Oggetto: Lavori di Realizzazione del terzo modulo della cassa di espansione di Pizziconi sito nel comune di Figline e Incisa Valdarno”, codice DODS2022FI0008, CUP D91B22000780002. Avviso di indizione di Conferenza di Servizi ai sensi dell’art. 14 c. 2 della Legge n. 241/1990 e s.m.i., informa simultanea e in modalità sincrona, ai fini dell’approvazione del progetto esecutivo.

Progetto Esecutivo per "Realizzazione del Terzo Modulo della Cassa di espansione Pizziconi", Comune di Figline e Incisa Valdarno (FI). Invio contributo specialistico su componente "Atmosfera".

Progetto Esecutivo per "Realizzazione del Terzo Modulo della Cassa di espansione Pizziconi", Comune di Figline e Incisa Valdarno (FI).  
Proponente: Regione Toscana-Settore Genio Civile Valdarno Superiore.  
Richiesta di cui alla nota di Regione Toscana-Settore Genio Civile Valdarno Superiore del 29/04/2024, prot. n. 243401 (ns. prot. n. 0032287 del 29/04/2024).

Figura 1: individuazione dei recettori in prossimità del luogo di intervento (PMA, pag. 12)

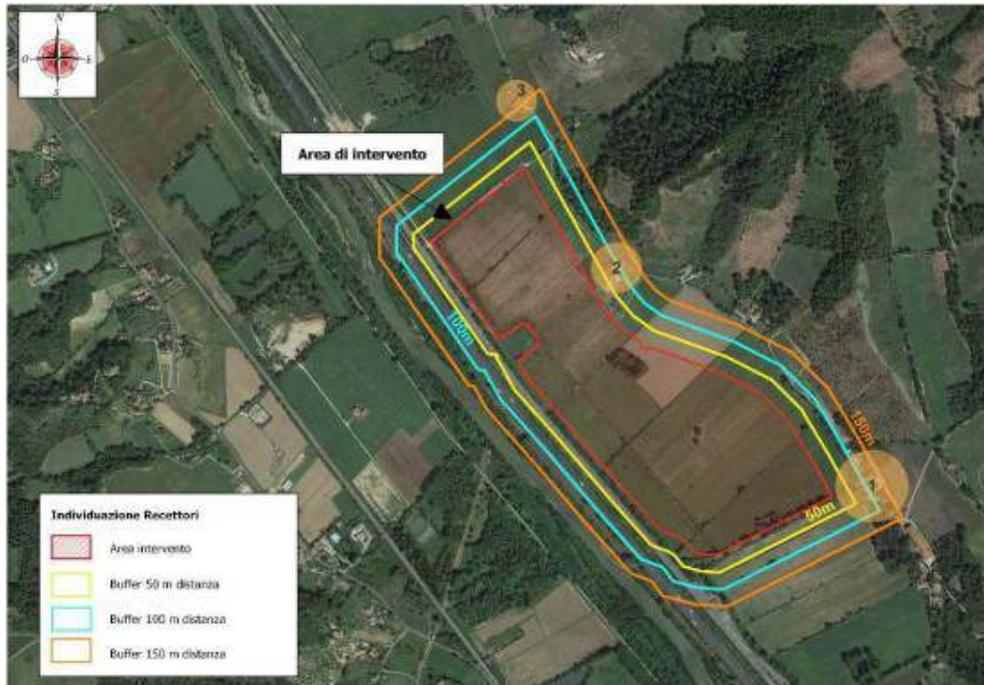
Per quanto riguarda le azioni previste nel PMA, poiché le attività che prevedono emissioni pulverulente sono diverse e vengono effettuate in periodi e zone del territorio diverse nell'arco della durata dei lavori, si ritiene che il monitoraggio, ai fini di una maggiore tutela dei recettori, possa essere effettuato non in periodi fissi, bensì durante le fasi di cantiere che si svolgono in vicinanza dei recettori (Figura 1).

- ad effettuare una misurazione presso i tre recettori prima dell'inizio delle attività di cantiere;
- ad individuare nell'ambito del cronoprogramma dei lavori i periodi temporali e le attività che coinvolgono più da vicino i recettori individuati. Tali periodi dovranno, per quanto possibile, essere rappresentativi delle diverse stagionalità e rispettare i tempi minimi indicati dall'Allegato I al D.lgs. 155/2010 ed, in ogni caso, avere la durata di quattro settimane proposta;

- a non effettuare il monitoraggio nei giorni piovosi (ovvero a prolungarlo opportunamente qualora nelle settimane previste si verificano giorni con presenza di precipitazioni);

- ad inviare ad ARPAT i risultati del monitoraggio con cadenza trimestrale indicando:
  - per ogni giorno di monitoraggio e per ogni recettore il valore di concentrazione di PM10;

- se vi sono e quali sono le attività in corso presso l'impianto nei giorni di monitoraggio;
  - se vi sono state precipitazioni;
- a comunicare ad ARPAT con almeno 15 giorni di anticipo la data in cui inizieranno le attività di monitoraggio presso i recettori ed il calendario previsto, dando comunque immediato avviso di eventuali variazioni nella pianificazione;

- a comunicare entro 15 giorni i casi in cui si riscontri un superamento dei valori limite (in particolare la concentrazione media giornaliera di 50 µg/m<sup>3</sup> fissata dal D.lgs. 155/2010) durante il monitoraggio.

Figura 2: rosa dei venti dell'anno 2022  
relativa alla stazione "Casa Rota"

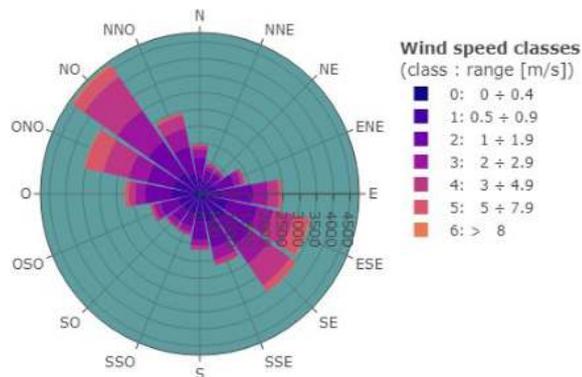
Per quanto riguarda l'analisi sull'anemologia locale effettuata dal Proponente si riportano nelle Figure 2 e 3 la rosa dei venti relativa all'anno 2022 ed alcune statistiche sulla distribuzione delle direzioni di provenienza e delle classi di velocità del vento relative alla stazione "Casa Rota". Si evidenzia come la percentuale della direzione di provenienza dei vento da Nord-Ovest indicata dal Proponente e pari al 66,7% sia molto diversa da quella riportata in Figura 3 per la direzione NO e pari al 13,36%. La percentuale delle direzioni di provenienza del vento dai settori NNO, NO, ONO risulta pari al 30,57%. Si evidenzia inoltre come la percentuale della direzione di provenienza dei vento da Sud-Est indicata dal Proponente e pari al 25% sia molto diversa quella riportata in Figura 3 per la direzione SE e pari al 10,12%. La percentuale delle direzioni di provenienza del vento dai settori ESE, SE e SSE risulta pari al 26,06%.

Pur non costituendo una criticità, in quanto il Proponente non indica l'ampiezza in gradi con la quale intende definire il settore di provenienza del vento da NO e da SE, si richiama l'attenzione del Proponente a quanto riportato.
